Ministero della Transizione Ecologica

Parere n. 347 del 4 novembre 2022

Progetto:	<p>Procedura di valutazione d'impatto ambientale ai sensi dell'art. 23 del D.Lgs 152/2006 e ss.mm.ii.</p> <p>Impianto eolico denominato "Genzano Wind" composto da 10 aerogeneratori per una potenza complessiva di 60 MW e opere accessorie, compresi 30 MW di batterie di accumulo, ricadente nei comuni di Genzano di Lucania (PZ)</p> <p>ID_VIP: 5605</p>
Proponente:	<p>SCS 06 S.r.l.</p>

Analisi della prossimità degli aerogeneratori previsti dalla presente opera rispetto a quelli esistenti o approvati (con relativo ID).

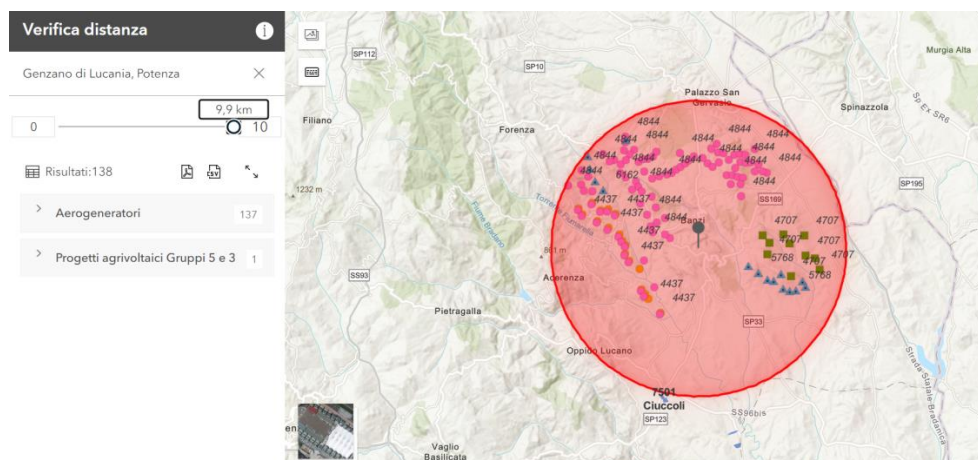
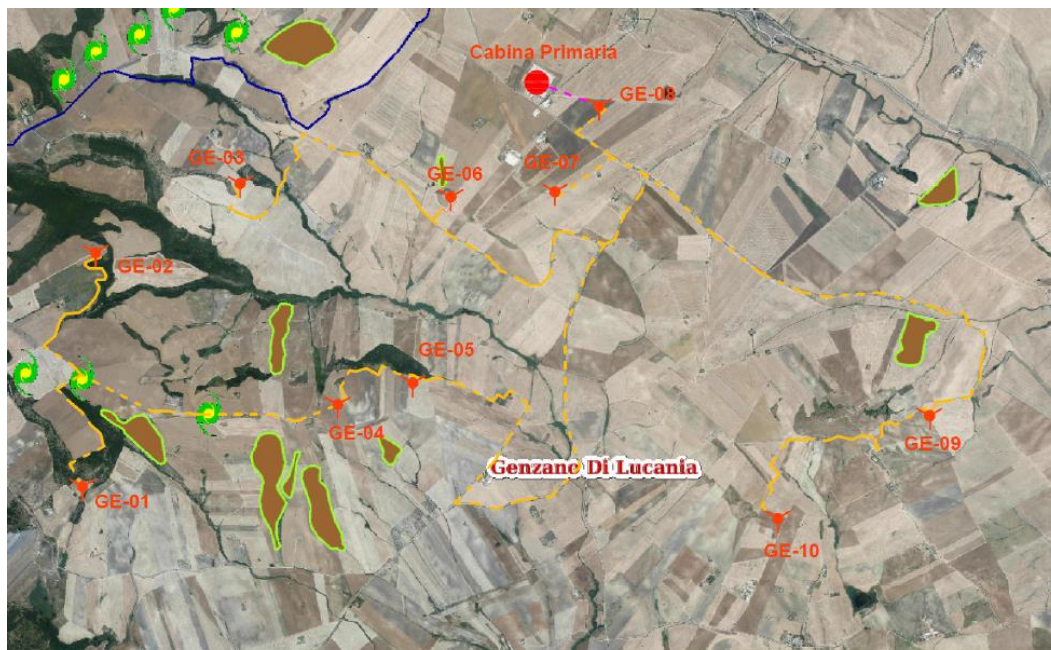
- **Impatti cumulativi eolico-eolico:** sul tema degli impatti cumulativi il Proponente ha integrato la documentazione con uno specifico elaborato grafico di ricognizione degli impianti eolici nell'area di interesse del progetto (Cod. elab. SCS.GE.TAV.049). Tale elaborato descrive un contesto territoriale (buffer 10 Km), caratterizzato da numerosi parchi eolici a grande generazione (in esercizio, autorizzati, in corso di autorizzazione) anche molto vicini all'area di progetto.

- **Impatti cumulativi eolico-solare:** non sono stati analizzati dal proponente.
- Tuttavia, come evidenziato di seguito la valutazione del Proponente non ha considerato alcuni impianti approvati o in via di realizzazione.

SCS_GE_TAV_009_PPRB_Quadro_Conoscitivo_Inventario_Fenomeni_Franosi_IFFI

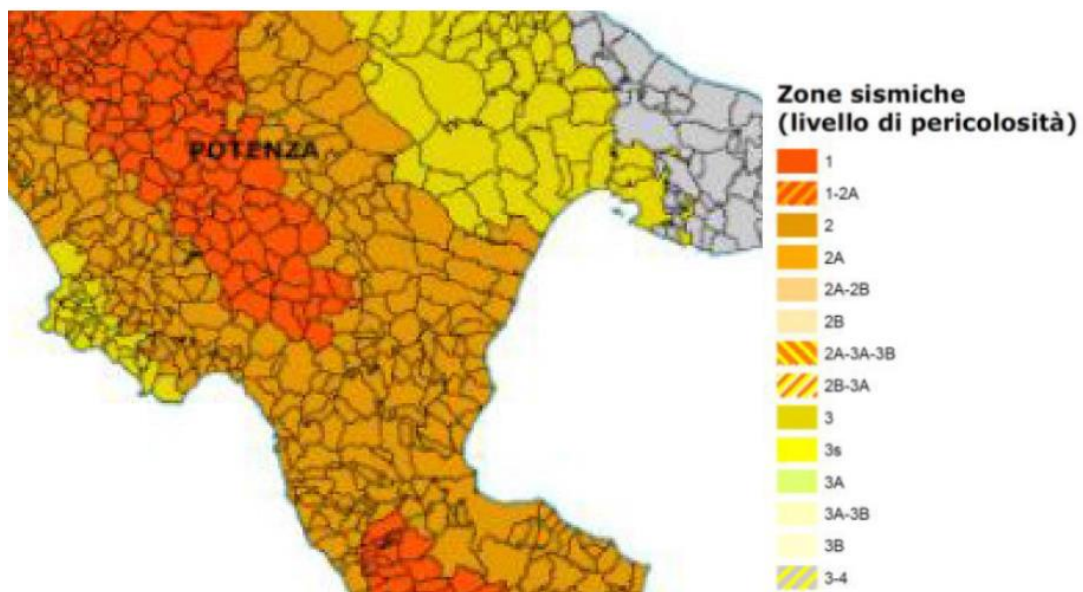
La Commissione evidenzia che non c'è coerenza ed univoca ubicazione dei tracciati dei cavidotti e dei 10 aerogeneratori nelle mappe rispettivamente:

Inoltre, non viene riportata nessuna cartografia con lo stato di attività delle frane, non è fornita la mappa delle pendenze di cui si parla e non sono ubicate su una mappa a scala di dettaglio le prove in situ condotte dal Proponente.
